Murissage de fruits et légumes à Chevilly La Rue (94)

DEMANDE D'ENREGISTREMENT Au titre des ICPE

Compléments demandés par
DRIEE (lettre du 23 nov 2017)

Décembre 2017

Figure 2. 4 cartes des risques naturels du Val de Marne

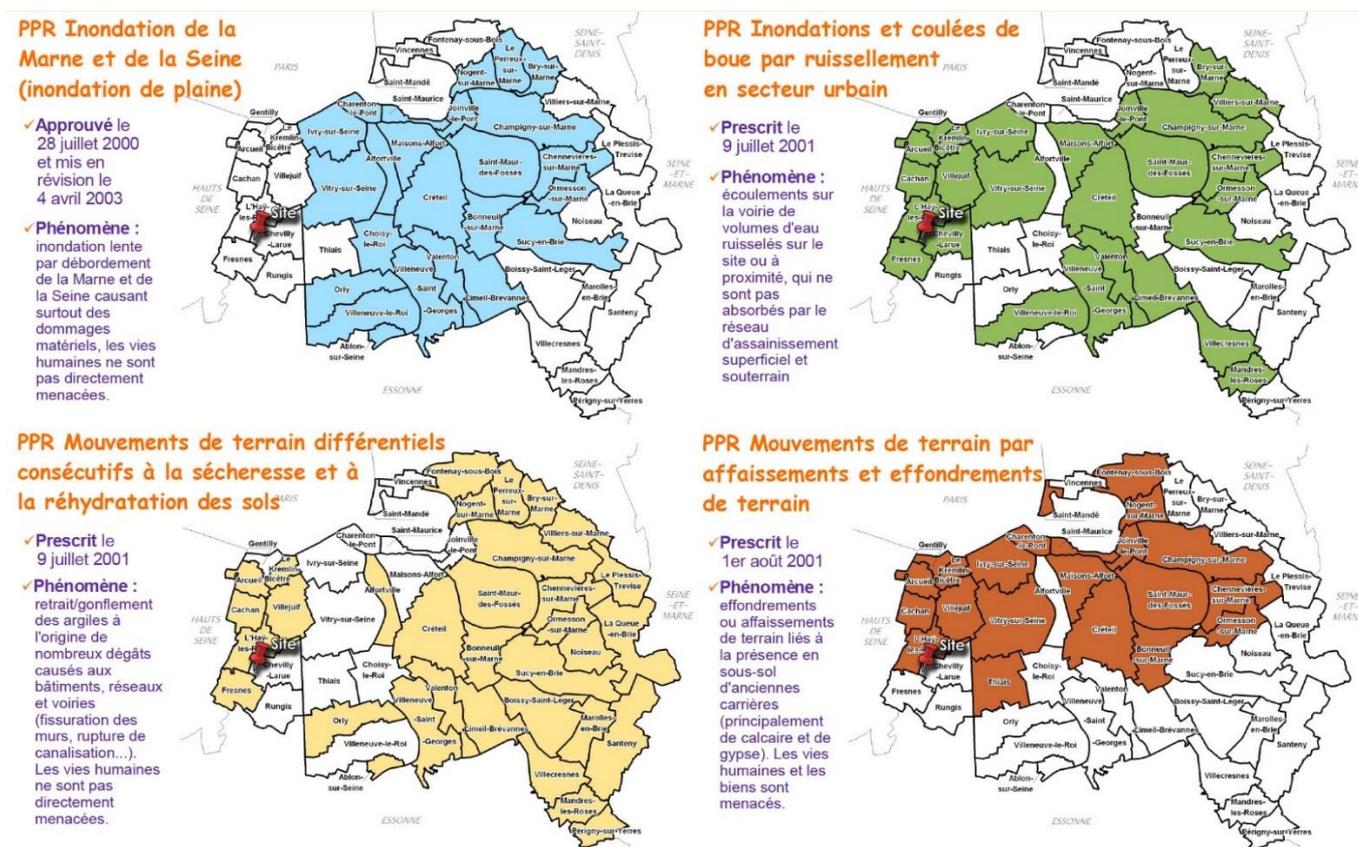
Références		Remarques
Code de l'environnement	R. 512-46-3	Le plan de prévention de risques inondation (ruissellement) prescrit pour la commune de Chevilly-la-Rue doit être mentionné (point 6 du cerfa – sensibilité environnementale en fonction de la localisation de votre projet).

Le site CAPEXO est en dehors des zones de risques du PPRN lié à la Seine et à la Marne, du PPR lié aux mouvements de terrain différentiels, au PPR lié aux mouvements de terrain par affaissement.

Le site est inclus dans l'emprise du PPR inondations et coulées de boues de la commune de Chevilly-Larue. Ce PPRN a été prescrit le 9/07/2001. Le périmètre de prescription du PPR « inondations et coulées de boue par ruissellement en secteur urbain » concerne toute la commune.

Figure 4. 2 zones d'activités distinctes CAPEXO

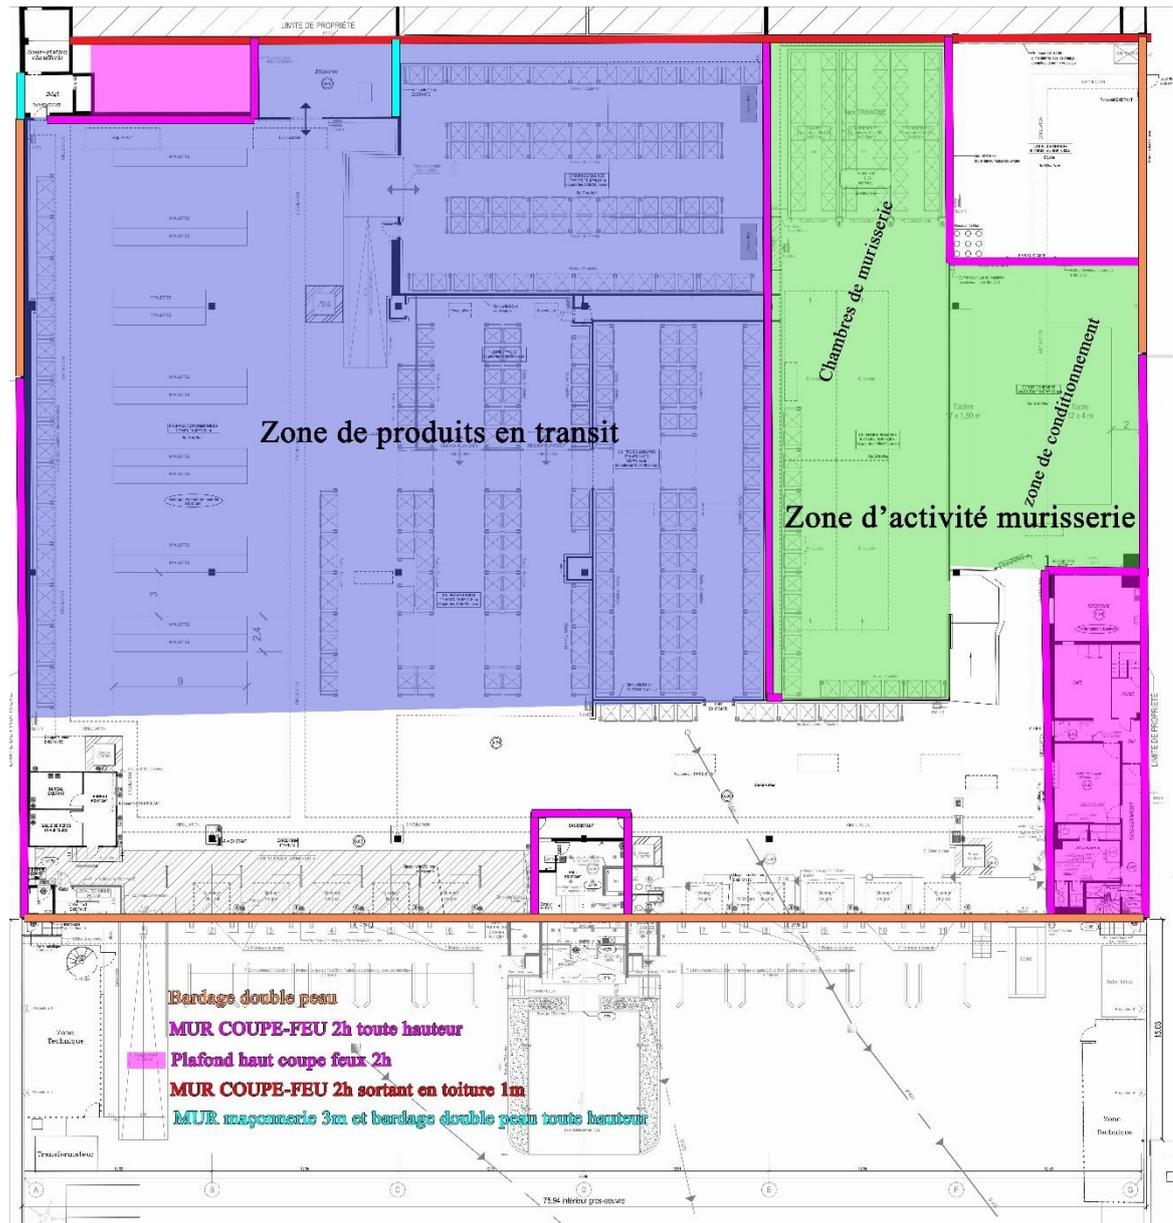
Références		Remarques
Code de l'environnement	R. 512-46-5	<p>L'exploitant demande des aménagements aux prescriptions générales, article 5 «Règles générales».</p> <p>Le document transmis n'est pas suffisamment clair sur la nature de la demande et la justification des aménagements demandés (voir p.89 « Nous demandons sur l'article 5 I. Règles générales... »).</p> <p>En outre, l'exploitant semble également vouloir déroger à l'article 11.2 en considérant les locaux de stockage comme des locaux à risque incendie. L'inspection se demande si l'exploitant envisage que ces locaux respectent alors les prescriptions de l'article 11.1.2.</p> <p>Par ailleurs, l'exploitant conclut que le risque lié à un incendie généralisé de la cellule D est acceptable. Cette conclusion n'apporte pas directement de justifications permettant de déroger à l'article 5-I de l'arrêté du 14/12/2013 relatifs aux règles générales.</p> <p>L'exploitant doit donc :</p> <ul style="list-style-type: none"> • préciser la nature exacte de sa demande de dérogation aux respects des prescriptions générales mentionnées, • justifier que les aménagements constituent des mesures compensatoires permettant d'envisager de déroger aux prescriptions générales précitées. <p>Enfin, pour une meilleure compréhension de la démarche, le paragraphe précisant l'hypothèse retenue pour la simulation d'un incendie (page 89, I.a. Stocks de produits combustibles : « Nous appliquons une hypothèse volontairement pénalisante. Nous simulons...limités à 2 jours de production dans cette zone. ») devrait être situé dans la partie I.b. Simulation des flux thermiques en cas d'incendie.</p>

3 chambres de mûrisserie sont disposées contre le mur coupe-feu 2h mitoyen avec la cellule E. Ce mur constitue la limite de propriété du site.

Entre ces deux zones, un mur coupe feu 2 H ou REI 120 est construit.

Le stockage associé à l'activité de murissage (matières premières, produits intermédiaires, produits finis, emballages) est inférieur à 2 jours d'encours de production. La zone d'activité murisserie n'est donc pas considérée en local à risque incendie.

L'installation de murisserie est conforme à l'article 11.2. de l'arrêté ministériel du 14/12/2013, qui définit les dispositions constructives des locaux non sujets au risque incendie. Elle respecte également les prescriptions de la note de doctrine générale du 28/11/2011 relative au classement des stockages associés à l'activité murissage, et en particulier sur la séparation de la rubrique 2220 et de la rubrique 1511, par un mur REI20 ou coupe feu 2 heures.

Figure 6. Plan des issues de secours et des places de stationnement VL

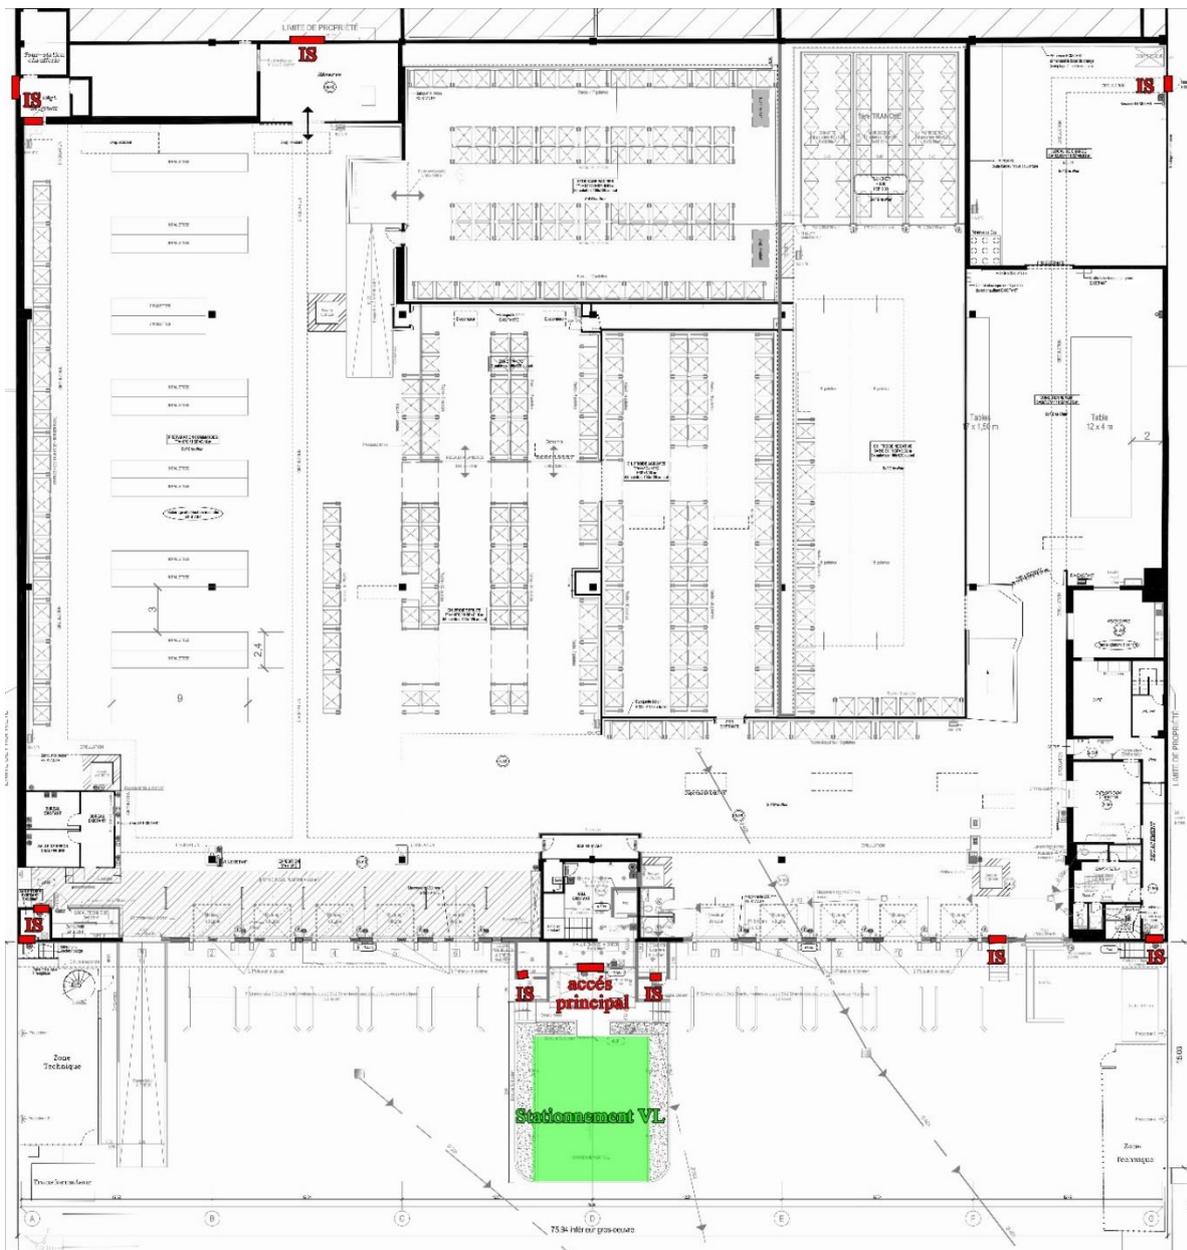
Références	Remarques
<p>Arrêté du 14/12/2013 relatif aux prescriptions générales applicables aux installations relevant du régime de l'enregistrement au titre de la rubrique n° 2220 de la nomenclature des installations classées pour la protection de l'environnement.</p> <p>Article 12. I</p>	<p>Les véhicules dont la présence est liée à l'exploitation doivent stationner sans occasionner de gêne pour l'accessibilité des engins des services de secours. Or, le bâtiment D est accessible uniquement sur la façade devant les quais où stationnent les camions. De plus, l'exploitant indique que « les véhicules des employés sont stationnés devant la cellule D ... et peuvent être déplacés rapidement en cas de sinistre. ».</p> <p>L'exploitant doit :</p> <ul style="list-style-type: none"> localiser les accès des secours sur un plan et le parking dédié aux véhicules des employés. démontrer que les véhicules présents sur le site n'occasionnent pas de gêne pour l'accessibilité des engins des services de secours depuis les voies de circulation externes à l'installation.

La zone de stationnement des véhicules des employés est localisée devant l'entrée des bureaux, entre les 2 zones de quai. Un escalier de chaque côté de cette zone permet d'accéder au stationnement VL.

Les issues de secours sont réparties aux 4 coins du bâtiment. 2 issues de secours sont présentes au niveau de l'entrée des bureaux.

Les engins de secours accèdent aisément au bâtiment. Une voie circulaire entoure l'ensemble du corps de bâtiment. Elle permet d'accéder à la cellule D sur 3 cotés.

La zone de quai est accessible via cette voie circulaire. Les pompiers pourront y accéder facilement, de part et d'autre de la zone de stationnement des VL

Les véhicules des employés sont stationnés dans une zone qui leur est dédiée devant la façade Nord de la cellule D. Les places de stationnement sont à l'écart des voies de circulation autour du bâtiment.

Figure 8. Toiture cellule D, extrait déclaration ICPE DISTRIREST du 25/06/2001

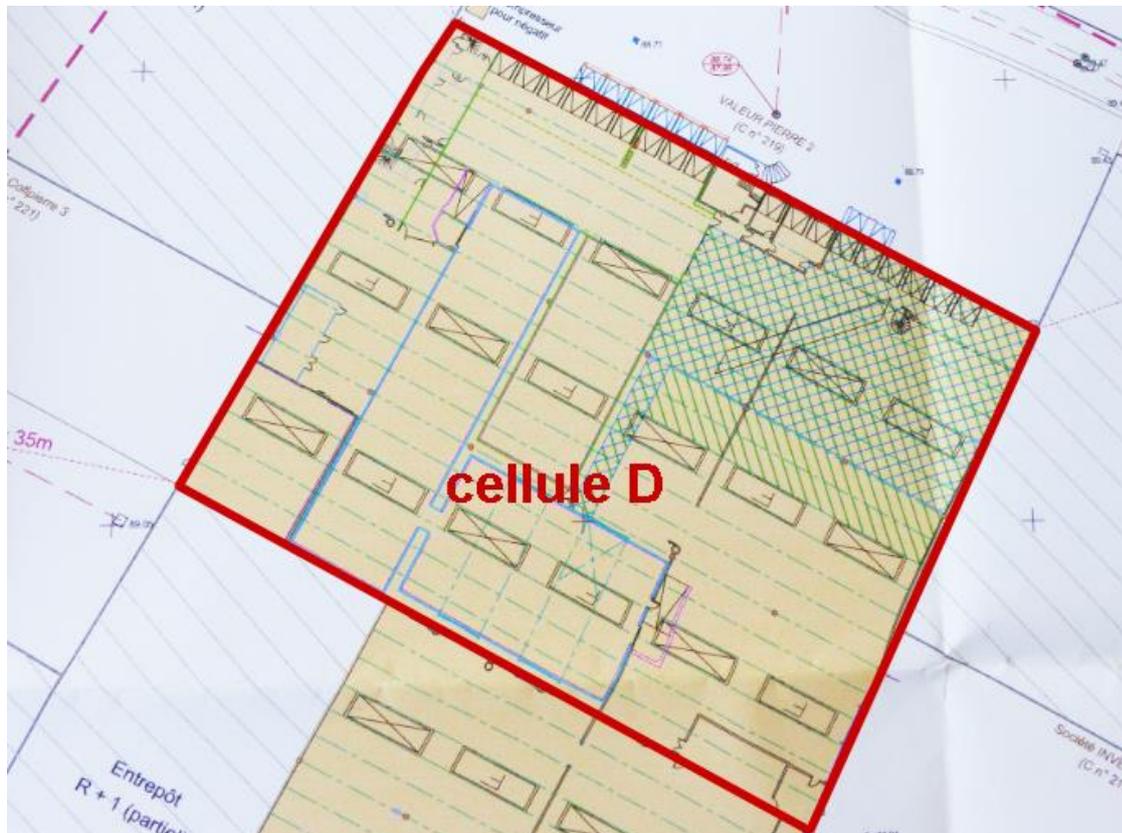
Références	Remarques
Arrêté du 14/12/2013 relatif aux prescriptions générales applicables aux installations relevant du régime de l'enregistrement au titre de la rubrique n° 2220 de la nomenclature des installations classées pour la protection de l'environnement.	Article 13 L'exploitant doit préciser la superficie de la toiture et la superficie des ouvertures.

La superficie de la toiture correspond à la superficie de la cellule D soit $60 \times 76 \text{m} = 4560 \text{m}^2$ environ.

La superficie d'un ouvrant est $8,7 \times 2,1 \text{m} = 18,3 \text{m}^2$. Ils sont au nombre de 18, soit une superficie totale de 330m^2 . Ce qui correspond à 7.2% de la toiture

La moitié des lanterneaux est fixe et fusible sous l'effet de la chaleur (notées F sur le plan ci-dessus) ce qui correspond à une ouverture automatique. L'autre moitié est équipée de dispositifs d'ouverture manuelle par système pneumatique à commande centralisée.

Le désenfumage est effectué sur 7.2% de la toiture par 9 ouvrants à commande manuelle et 9 ouvrants fusibles.

Figure 11. Plan masse des aménagements coupe feu

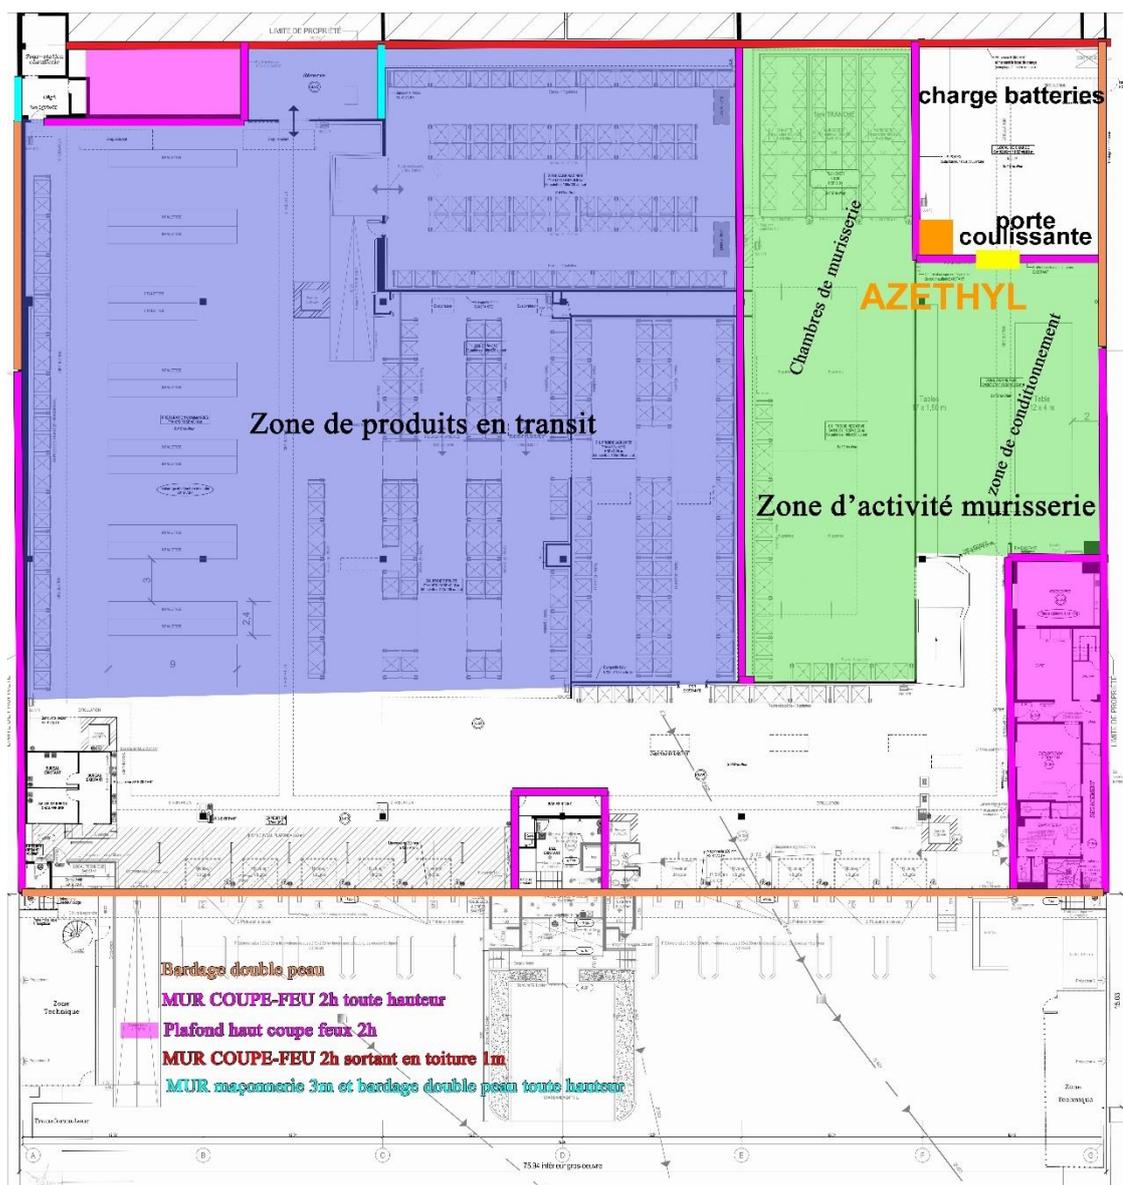
Références	Remarques
Arrêté du 14/12/2013 relatif aux prescriptions générales applicables aux installations relevant du régime de l'enregistrement au titre de la rubrique n° 2220 de la nomenclature des installations classées pour la protection de l'environnement.	Article 18 Le local de stockage de l'Azéthyl doit être convenablement ventilé (voir fiche de données de sécurité). Le local de charge indiqué sur le plan doit être mentionné. L'exploitant doit justifier qu'il ne représente pas de risque.

Le local charge batterie est constitué sur 3 côtés par un mur coupe-feu 2 h toute hauteur. Le mur Sud-Ouest est le mur mitoyen avec le voisin (cellule E). Ce mur dépasse en toiture de 1m. Les 2 autres murs coupe-feu sont toute hauteur jusqu'aux sous faces des poutres de toiture.

Une porte coupe-feu coulissante asservie au système de détection incendie permet l'accès au local charge batterie. Une issue de secours est présente avec un RIA et un dispositif rince œil en cas d'incident.

L'aération forcée du local charge batterie évite le risque d'explosion. Le sol est constitué par une dalle étanche. Un regard borgne et des pentes dirigées vers ce regard permettent de recevoir les liquides récupérés sur la dalle du local en cas de fuite de batterie.

Figure 13. Rétention des eaux d'extinction en cas d'incendie

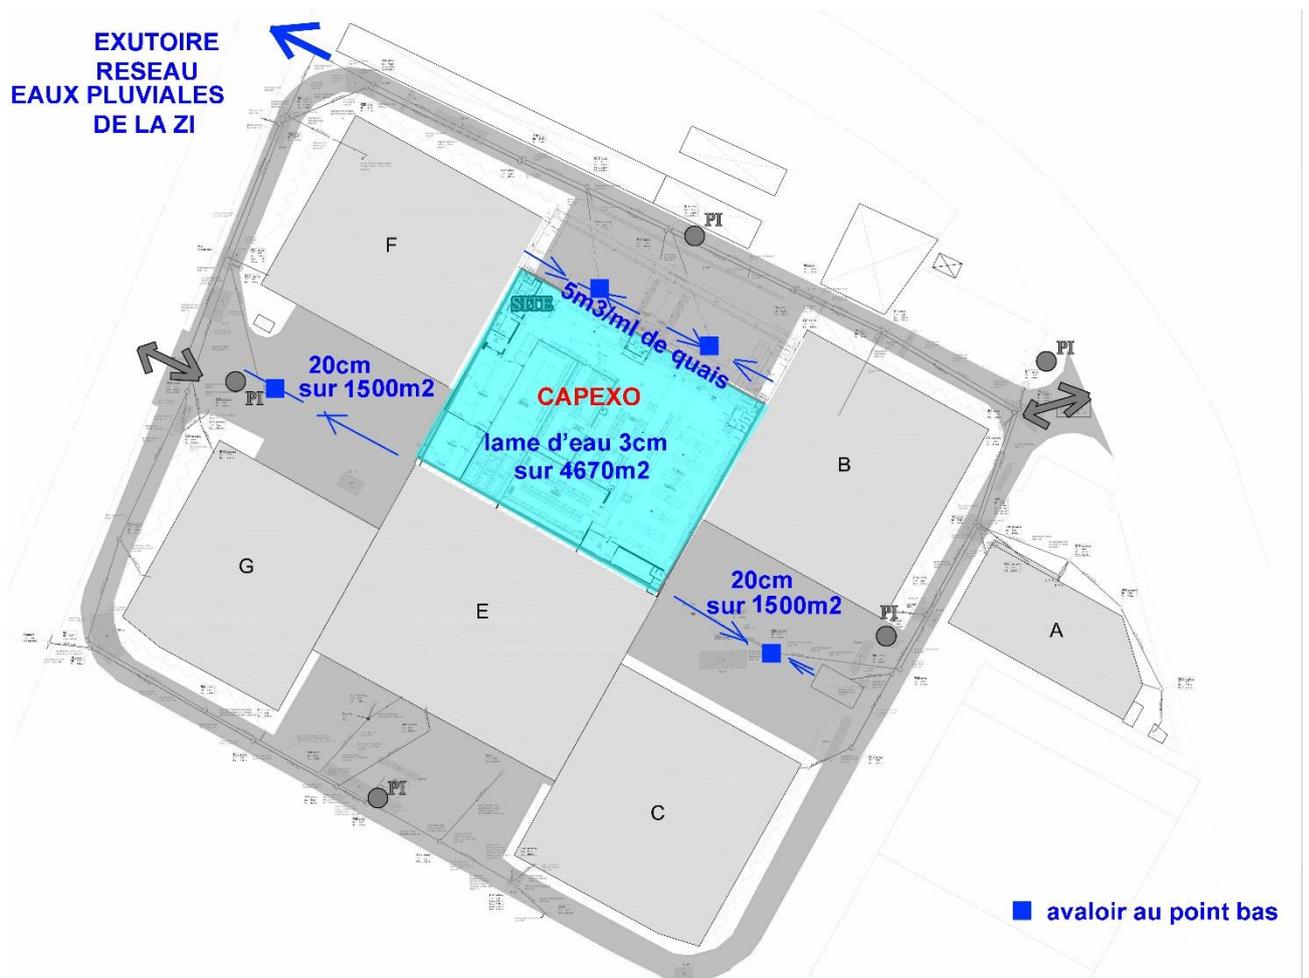
Références	Remarques
Arrêté du 14/12/2013 relatif aux prescriptions générales applicables aux installations relevant du régime de l'enregistrement au titre de la rubrique n° 2220 de la nomenclature des installations classées pour la protection de l'environnement.	Article 20 L'exploitant doit décrire les dispositifs de rétention des eaux d'extinction d'un incendie ainsi que le volume nécessaire au confinement de ces eaux.

CAPACITE DE RÉTENTION DES EAUX sur le site	Volume en m3
Quais	Coté NORD > les quais sont décaissés, capacité de rétention 5 m3/ml de quai, donc 76 m x 5 m3/m = 380 m3 Coté OUEST > 1 avaloir au point bas va récupérer 20cm x 1500m2 environ soit 75% de la surface = 300m3 Coté EST > 1 avaloir au point bas va récupérer 20cm x 1500m2 environ soit 75% de la surface = 300m3
Lame d'eau 3cm sur dallage	Les eaux à travers la toiture effondrée de la cellule D sont retenues sur la dalle de la totalité de la cellule sous forme d'une lame d'eau de 3cm retenue par les différents matériaux sur dalle Surface totale de la cellule D : 61.5x75.94 = 4670m2 x 0.03 = 140 m3
Canalisations réseaux gravitaires et bassins de tamponnage	Réseau eaux de voiries Les eaux d'extinction s'écouleront dans le réseau des eaux de voirie. En cas d'averse, ce réseau recevra également les eaux pluviales sur voiries. Réseau eaux de voiries – provision 20m3

TOTAL capacité du projet	1140 m3 au niveau de l'exutoire de la ZI, après fermeture d'une vanne de barrage

En conclusion, pour un incendie généralisé de la cellule D, les capacités de rétention sur le site CAPEXO et au-delà au niveau de la ZI sont suffisantes par rapport aux besoins calculés suivant le guide D9A.
